## **VOLET 2**

### **CONCLUSIONS - AVIS MOTIVES**

## CONCLUSIONS ET AVIS MOTIVES

Figure 12. Points bas de la mine et surfaces potentiellement concernées par le remplissage en 2020 pour une porosité résiduelle de 10 % et implantation des forages profonds de reconnaissance du niveau d'envoyage (d'après CESAME, 2020)

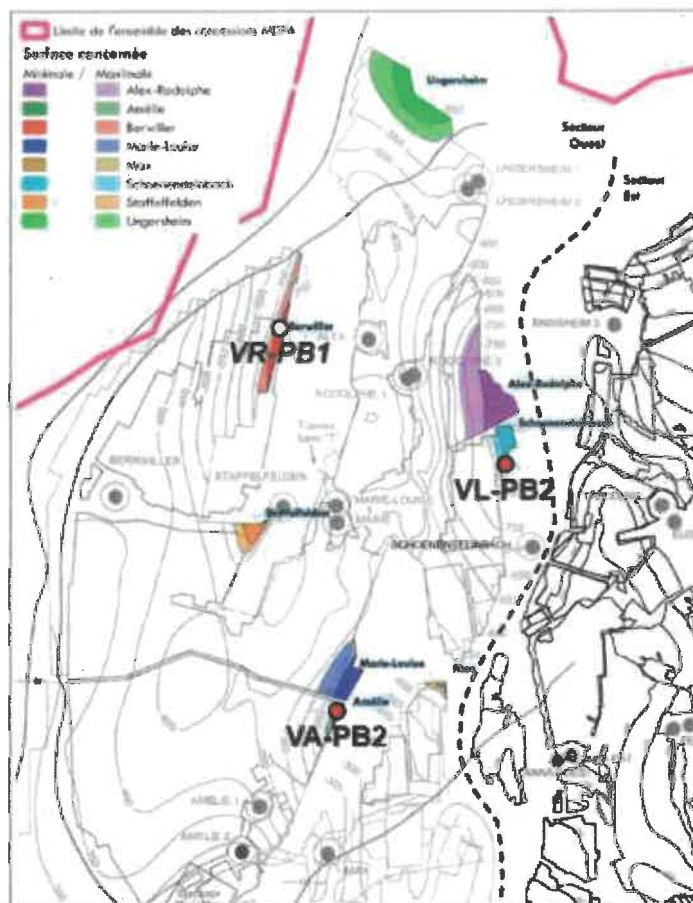
Selon l'INERIS (étude du 05/05/2023) la surveillance du secteur minier est correctement réalisée par les deux forages VAPB2 et VLPB2.

Dans le contexte d'un stockage souterrain de déchets pour une durée illimitée, il est toutefois préconisé, par précaution dans cette étude récente, de compléter le dispositif par un forage de surveillance du niveau d'ennoyage du point bas VRPB1 afin de pouvoir anticiper un éventuel déversement de saumure du bassin de Berrwiller vers la mine Marie-Louise, puis vers la mine Amélie qui renferme le site de stockage des déchets dangereux.

Ces piézomètres permettront donc de connaître l'arrivée de la saumure saine au pied des bouchons de confinement. (Cf figure ci-après)

La commission d'enquête partage ce point de vue et demande, en application du principe de précaution, le renforcement en conséquence du dispositif de surveillance de l'envoyage de la mine

En complément, elle demande en outre dans le point développé ci-dessous, la réalisation d'un système de maîtrise du niveau des eaux d'envoyage à proximité du stockage.
